令和 2 年度の原子力規制検査の運用実績等を踏まえた 制度改善のためのガイド類の改正（第 2 回）

令和 3 年 7 月 1 4 日
原子力規制庁

令和 2 年度の原子力規制検査の運用実績等を踏まえた 制度改善のためのガイド類の改正等について

令和 3 年 4 月 1 4 日
原子力規制庁

図2 検査の深さ (核燃料施設等)

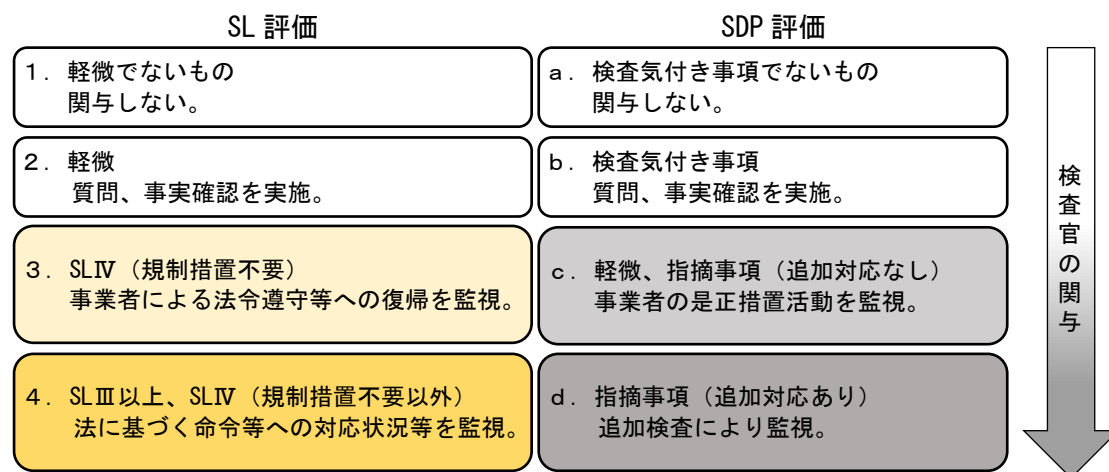
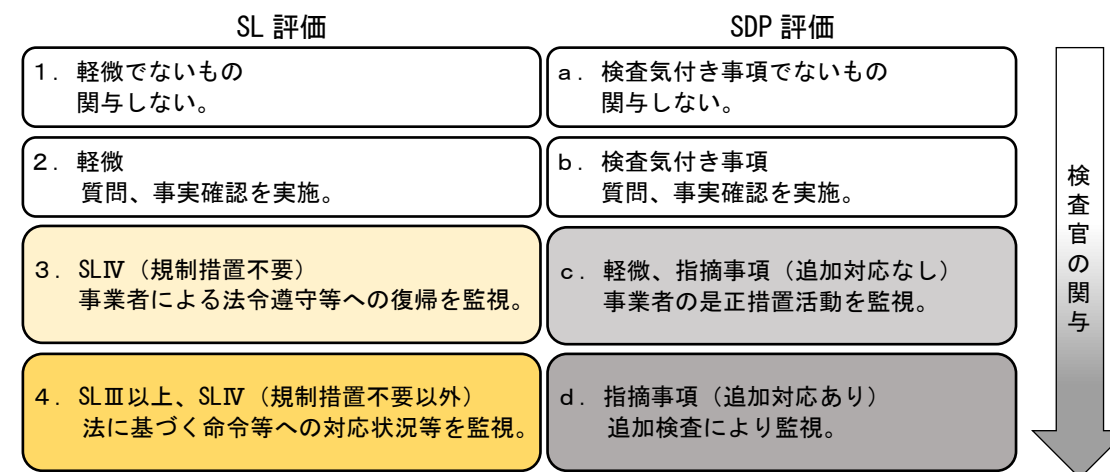
※核燃料施設等においては、SDP 評価により核燃料物質の潜在的な危険性が低く指摘事項 (追加対応なし) となる場合であっても SLIII以上または SLIV (規制措置不要以外) となる場合がある。

※核燃料施設等においては、SDP 評価により核燃料物質の潜在的な危険性が低く指摘事項 (追加対応なし) となる場合であっても SLIII以上または SLIV (規制措置不要以外) となる場合がある。

図2 火災の発生原因及び痕跡を現場で発見した場合の評価フロー (2/2)

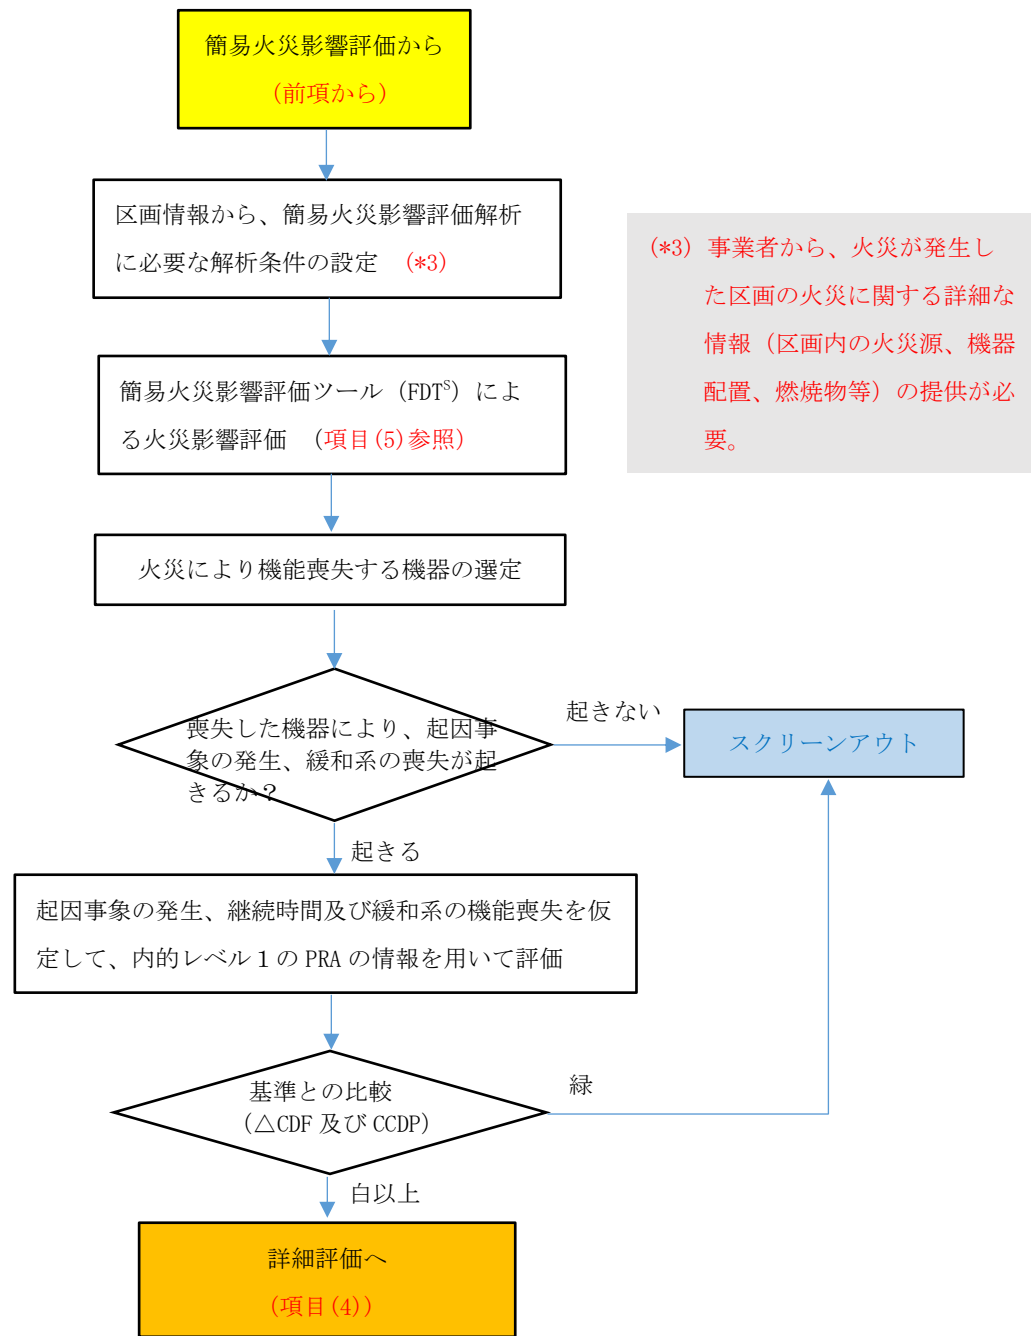
記載の適正化 (誤記)
